DOCUMENT COMPLÉMENTAIRE

Réponses aux questions du Comité d'examen
des répercussions sur l'environnement et le
milieu social dans le cadre de la demande de
modification du certificat d'autorisation du
projet de parc national Nibiischii

10 décembre 2020

MINISTÈRE DES FORÊTS, DE LA FAUNE ET DES PARCS

Figure 1 : Écart de superficie pour le retrait du secteur ouest de la rivière Rupert du projet de parc national Albanel-Témiscamie-Otish

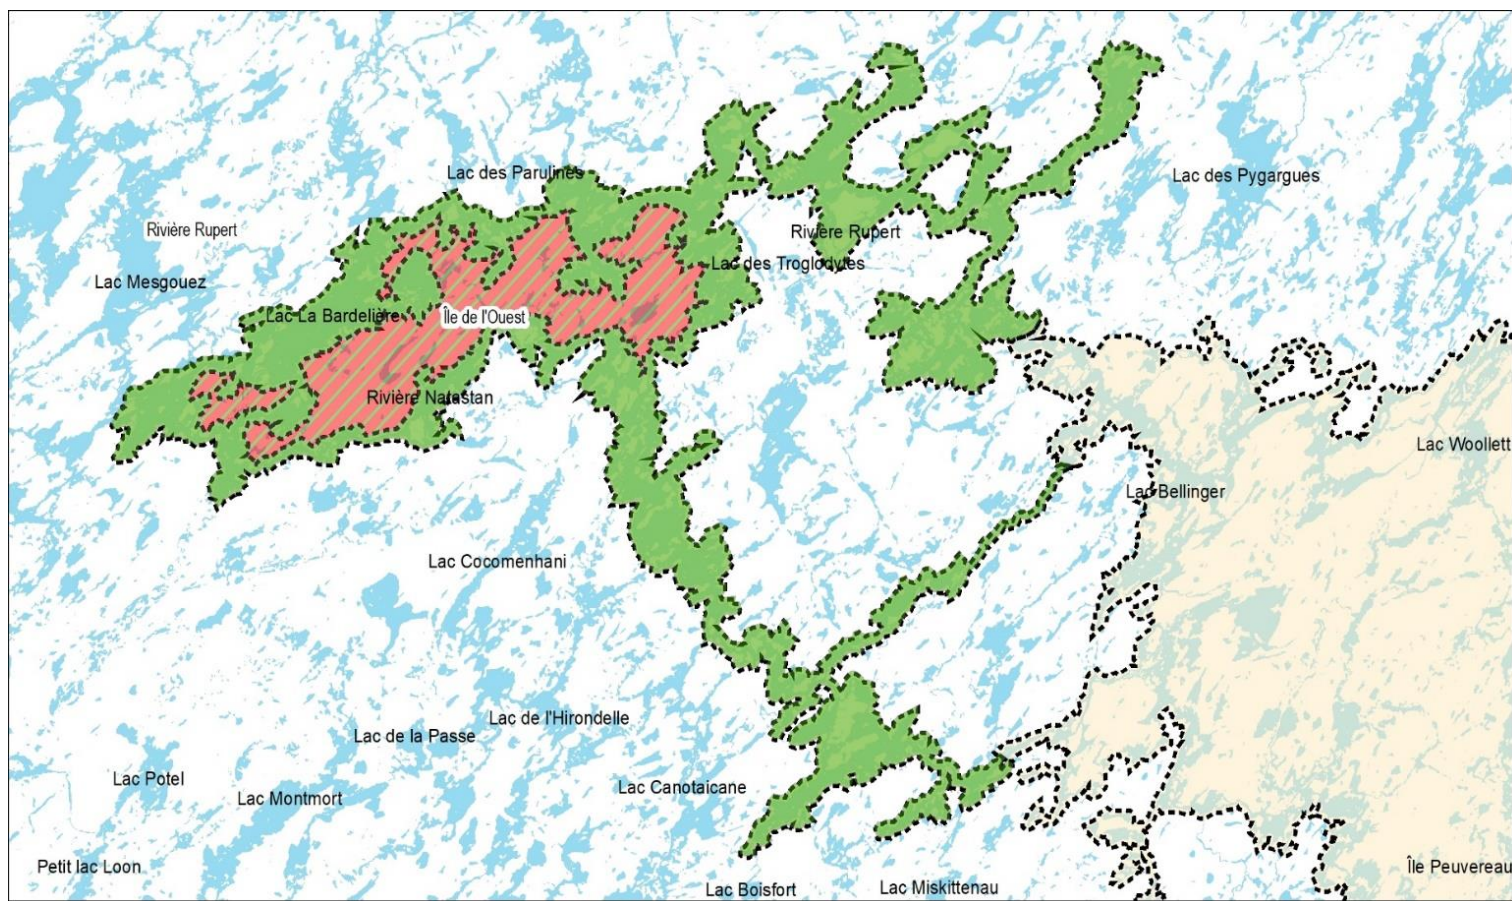
(1) En calculant les ajouts et exclusions modifiant les limites du projet de parc, il manque 242 km² pour atteindre le total de 11 992 km² proposés dans la demande. Le promoteur devra expliquer cette différence.

En avril 2010, l'étude d'impact environnemental et socioéconomique, transmise au ministère du Développement durable, de l'Environnement et des Parcs (MDDEP), faisait état d'une superficie totale de 12 260 km² pour le projet de parc national Albanel-Témiscamie-Otish. Par la suite, le 6 juin 2011, une note était transmise de M. Patrick Beauchesne, directeur du patrimoine écologique et des parcs, à M^{me} Marie-Josée Lizotte, directrice des évaluations environnementales, concernant des précisions quant à la limite du projet de parc national (annexe 1). Dans cette note, il est mentionné qu'Hydro-Québec souhaitait soustraire du projet de parc un corridor de 15 km de largeur, dans la section ouest de la rivière Rupert, pour permettre le passage éventuel d'une ligne de transport d'énergie. En conséquence, il avait été décidé de ne pas inclure ce secteur dans la proposition de parc national Albanel-Témiscamie-Otish. La superficie à exclure du projet de parc avait alors été estimée à 666 km². Ainsi, la superficie du projet de parc national passait à 11 594 km², soit environ 11 600 km² tel que l'autorise le CA.

Après vérification, il semble que la superficie à exclure du projet de parc national aurait dû être de 423 km² et non de 666 km². Cette différence de 243 km² s'explique par une erreur de nature géomatique survenue lors du calcul de la superficie à exclure. En effet, le secteur ouest de la rivière Rupert (figure 1 ; polygone vert) inclut une portion aquatique et une portion terrestre, soit l'île de l'Ouest. Cependant, à ce moment, l'île de l'Ouest ne faisait pas partie du projet de parc national. Par conséquent, il aurait fallu retirer uniquement la superficie occupée par la portion aquatique, soit 423 km². Or, dans le calcul de la superficie à exclure, la superficie de l'île de l'Ouest (figure 1 ; polygone rouge ligné vert, ~121 km²) n'a pas été soustraite du polygone à retirer; plus encore, elle a été additionnée. Ainsi, la superficie du projet de parc national, pour lequel un certificat d'autorisation a été émis en 2011, aurait dû totaliser environ 11 830 km².

Figure 2 Modifications de la limite du projet de parc national Nibiischii entre 2011 et 2013.

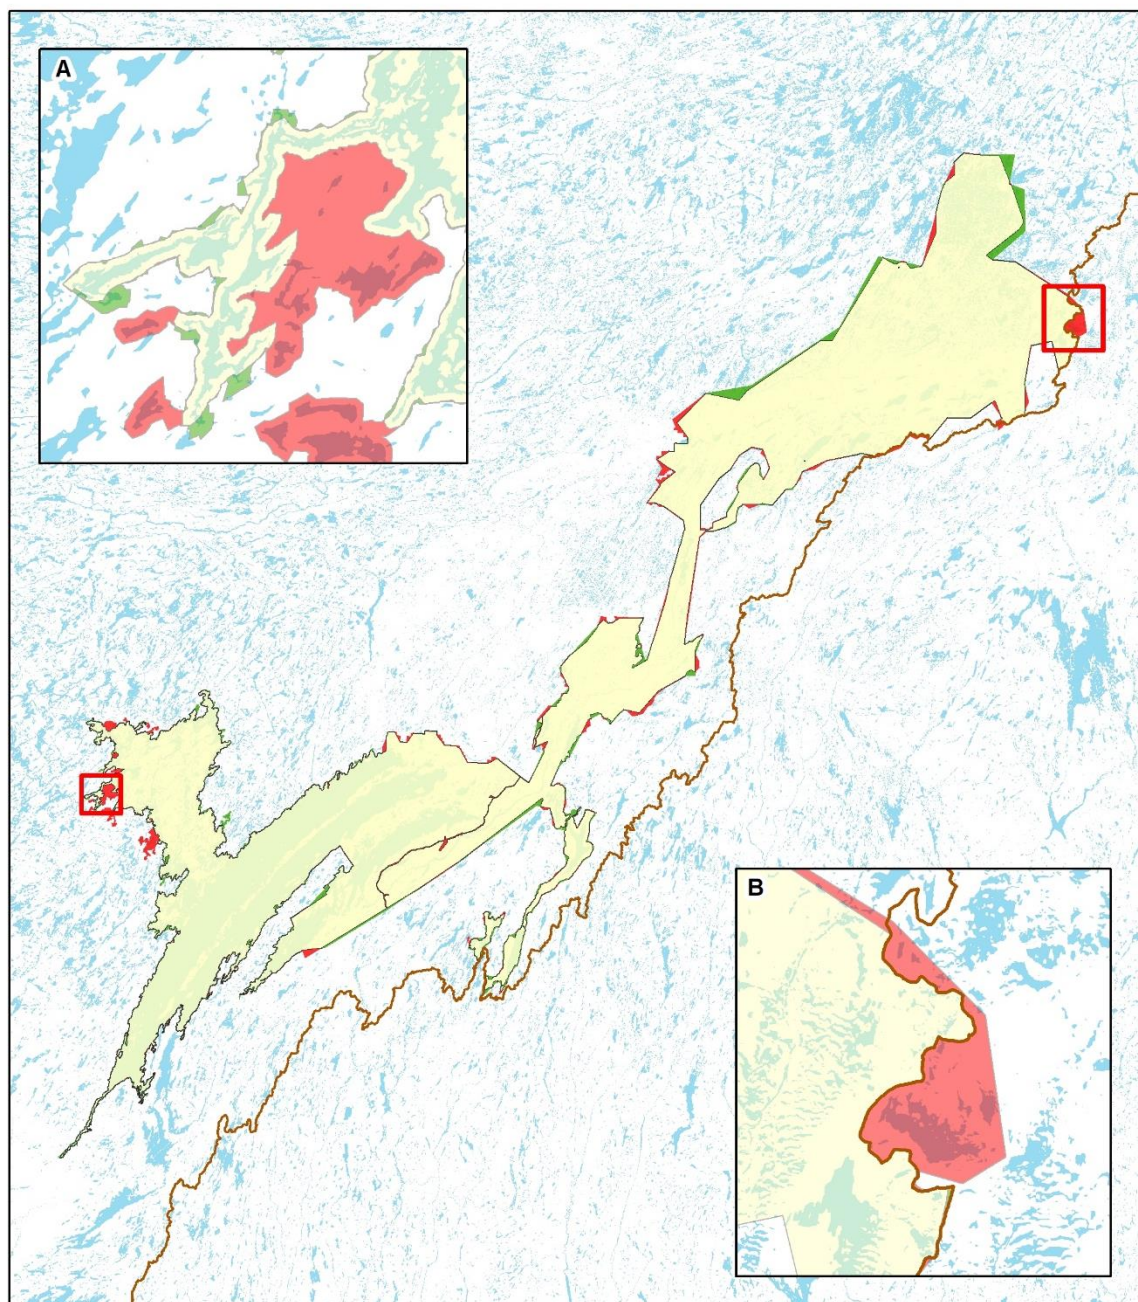
Les détails actuellement fournis par le promoteur ne permettent pas de cibler tous les ajouts proposés. Le promoteur devra détailler davantage la différence de superficie du parc entre la demande de 2011 et la présente demande de modification. Il devra fournir une carte comparant les limites de 2011 et les propositions de la présente demande.

La figure 2 illustre les changements apportés à la limite du projet de parc national Nibiischii entre 2011, année de délivrance du CA, et 2013. Pour tracer une limite qui tient compte des divers points géographiques repérables, le Bureau de l'arpenteur général du Québec (BAGQ) utilise une technique qui tente d'épouser les limites proposées. Toutefois, comme les arpenteurs doivent tracer des lignes droites, cette technique a comme conséquence d'ajouter et d'enlever certaines parties du territoire du projet de parc national. De plus, la précision de la cartographie du territoire s'est entre-temps améliorée, passant de 1/250 000 à 1/50 000. Cela vient préciser le contour des lacs et des rivières et modifie ainsi la limite du projet de parc qui s'appuie sur une zone tampon de 200 m autour de ces derniers. La figure 2A montre que certains plans d'eau, autrefois

considérés comme faisant partie de la section ouest de la rivière Rupert, sont en fait des lacs distincts ne faisant pas partie du territoire du projet de parc national. La limite sud-est du projet de parc national épouse également la limite du territoire d'application de la Convention de la Baie-James et du Nord québécois (CBJNQ), ce qui a pour effet de soustraire des territoires revendiqués par la nation innue (figure 1B).

Figure 3 Modifications de la limite du projet de parc national Nibiischii entre 2013 et 2020.

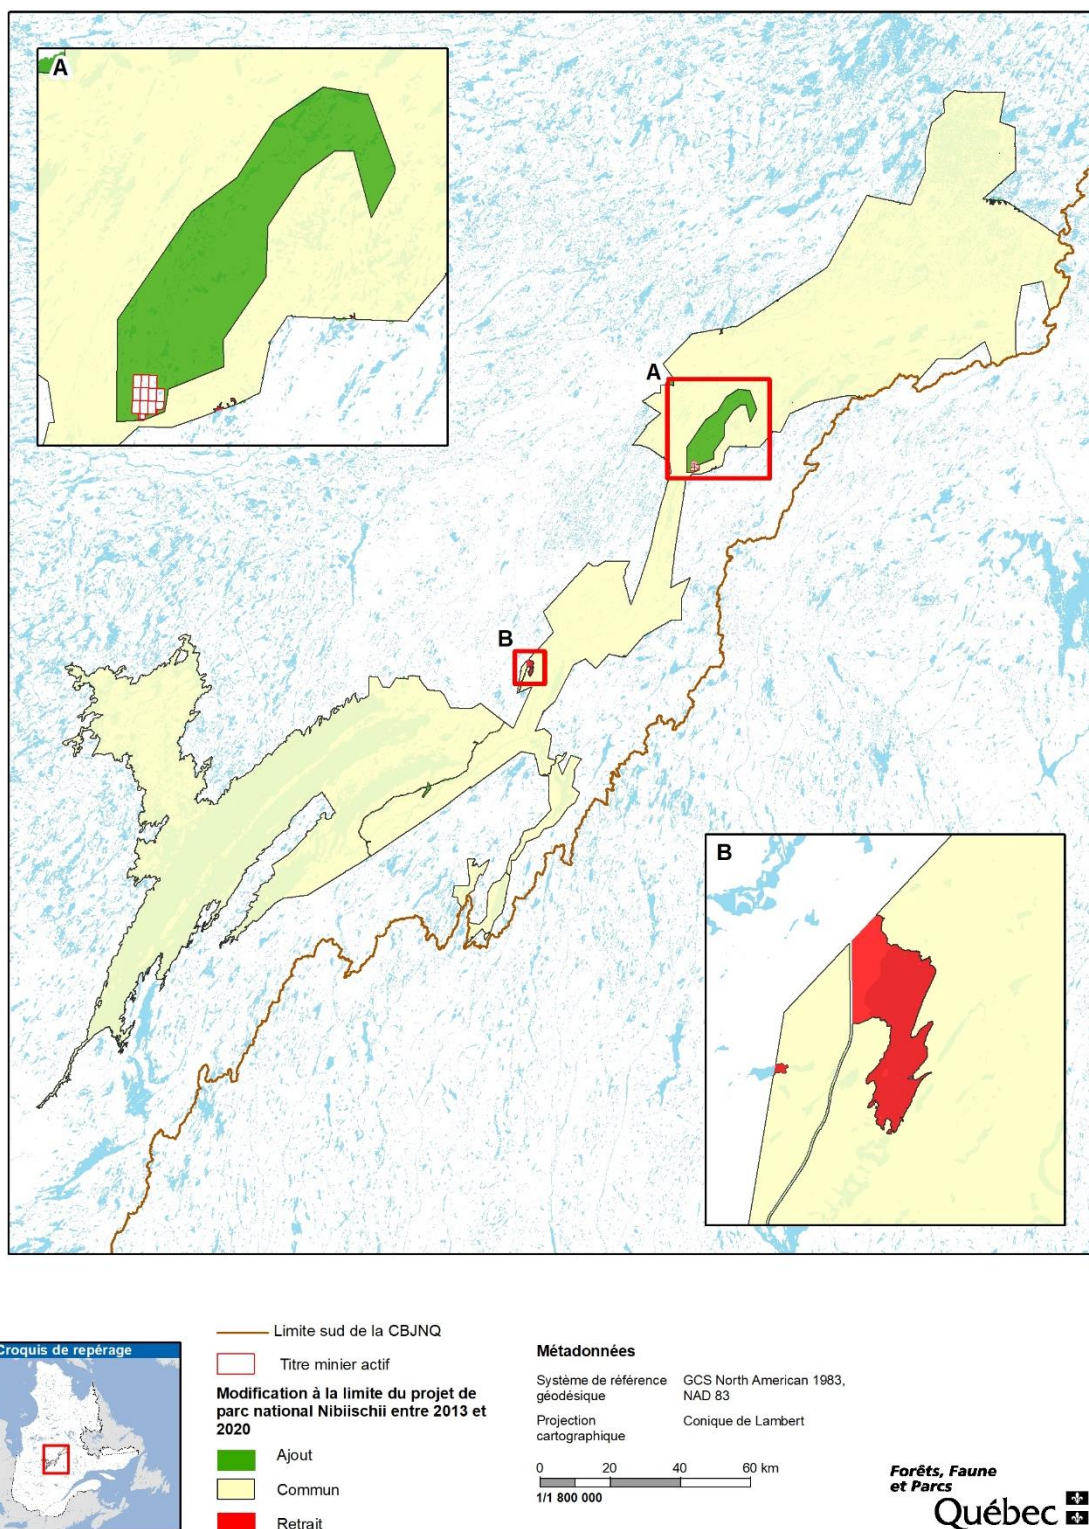
Il y a une légère différence entre la superficie mentionnée à la page 11 de la demande de modification (11 992 km²) et celle présentée au tableau 2 de la demande de modification (11 989 km²). Le promoteur devra préciser la superficie faisant l'objet de la présente demande de modification du certificat d'autorisation.

À la suite de la suspension d'octroi des titres miniers, dans le secteur des monts Otish, un secteur de 155 km² a été ajouté au projet de parc. La carte n° 7 de la demande montre cette zone identifiée par un hachuré rose. Toutefois, une petite zone située au sud n'est pas hachurée et cela laisse penser qu'une enclave (effet trou de beigne) subsiste toujours dans ce secteur. Cette zone n'est pas identifiée comme comportant des titres miniers actifs.

La figure 3 illustre les changements à la limite du projet de parc national Nibiischii entre 2013 et 2020. On y remarque principalement l'ajout d'un territoire dans la partie amont de la rivière Témiscamie (figure 2A) et le retrait du lac (figure 2B). De plus, quatre gravières ont pu être ajoutées au territoire du parc national à la suite de leur restauration en 2014. Finalement, des ajustements mineurs ont été faits à la limite du parc afin d'inclure ou d'exclure certains lacs dans le but de faciliter la gestion du territoire.

Le calcul de la superficie visée par la demande de modification transmise en septembre 2019 comportait des imprécisions. En effet, la superficie de 11 992 km² comprend neuf titres miniers toujours actifs (total d'environ 6 km² ; figure 3A) et qui ne sont pas inclus dans le projet de parc national Nibiischii. De plus, l'ajustement des terres de la catégorie II (0,41 km²) et les ajustements en lien avec la préparation de la limite pour l'envoi au BAGQ n'avaient pas été comptabilisés (0,58 km²). Ainsi, la superficie faisant l'objet de la présente demande de modification du certificat d'autorisation est bel et bien de 11 989 km² (système de coordonnées NAD 1983 Québec Lambert).

La zone non hachurée présentée à la carte n° 7 de la demande n'a pas été incluse dans la limite proposée, car elle renferme des titres miniers actifs détenus par la compagnie SOQUEM inc. (figure 3 A). Dans l'éventualité où ces titres miniers ne seraient pas renouvelés à leur échéance le 9 avril 2021, il est prévu de les intégrer à l'intérieur des limites du parc national tel qu'il est spécifié par la condition 4 du certificat d'autorisation du 8 décembre 2011. La démarche qui sera alors entamée se décline sommairement selon les étapes suivantes :

Figure 4 Mise à jour du zonage dans le secteur du camping Albanel

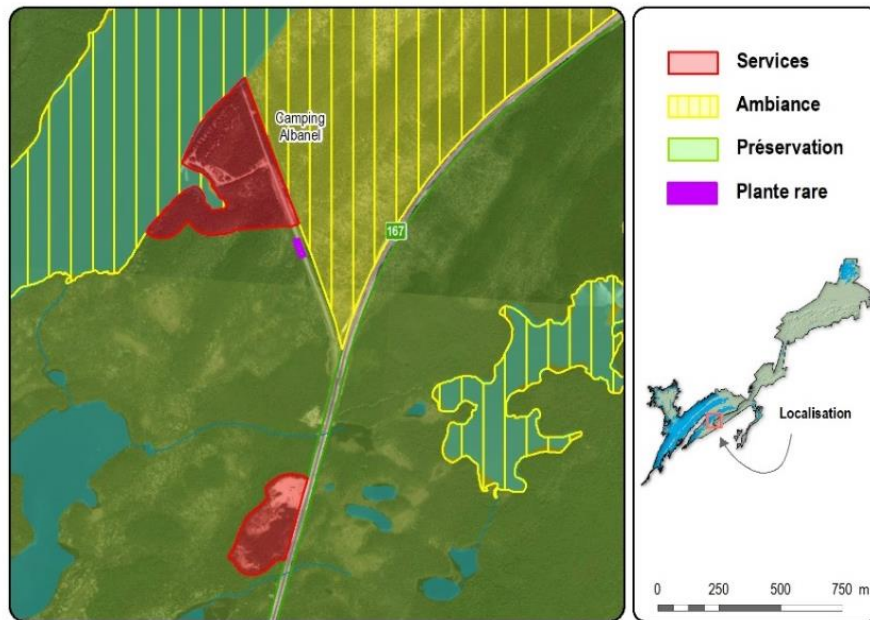
Le promoteur indique qu'il y aura un ajout de deux nouvelles zones dans le secteur du camping Albanel afin de permettre d'augmenter le nombre de places disponibles à ce camping qui affiche complet durant l'été. Sur la carte 14 de la demande, on note deux nouvelles zones de services dans le secteur. Toutefois, le secteur où se trouve le camping n'est pas agrandi. Le promoteur devra discuter de la justification des deux nouvelles zones de service dans ce secteur. Il devra également préciser pourquoi la zone de service actuelle n'est pas agrandie.

Il y a présence de saules pseudomonticoles le long du chemin d'accès au camping Albanel. Par contre, il n'est pas fait mention de la présence d'une plantation de saules pseudomonticoles dans la plus petite des deux zones de services longeant la 167 Nord. Il est à noter que cette plantation est une mesure d'atténuation qui a été exigée par le ministère des Transports du Québec (MTQ), dans le cadre du projet de construction de la route 167 Nord. D'ailleurs, ce dernier assure le suivi de la reprise de la plantation en lien avec la mesure d'atténuation. À cet égard, le MTQ a réalisé une inspection sur le terrain le 31 juillet 2019 qui a conduit à une mise à jour des limites de protection des saules pseudomonticoles. Le promoteur devra indiquer le type d'aménagement qu'il prévoit réaliser dans la zone de service dans ce secteur. Il devra également indiquer comment la plantation de saules pseudomonticoles sera protégée et comment il prendra en compte les limites de protection identifiées par le MTQ.

Une erreur s'est glissée dans la carte 14. Le texte fait bel et bien référence à un agrandissement du côté sud du camping, mais la carte n'illustre pas ce changement dans la demande initiale. La carte suivante illustre la modification proposée au zonage. À la suite de cet ajout, la zone de services du camping Albanel passe de 0,11 km² à 0,26 km².

Aucun aménagement n'est actuellement prévu dans la zone en question (voir figure 4). Dans la zone de services au sud, un lieu d'enfouissement en territoire isolé (LETI; numéro de référence 3214-16-078) a été aménagé, et des déchets et de l'huile de la génératrice y sont entreposés temporairement. Le MFFP entend appliquer les recommandations de la firme qui a réalisé l'inventaire en 2018, soit de clôturer le site de transplantation et de signaler la présence de cette espèce végétale à statut particulier (voir rapport à l'annexe 2).
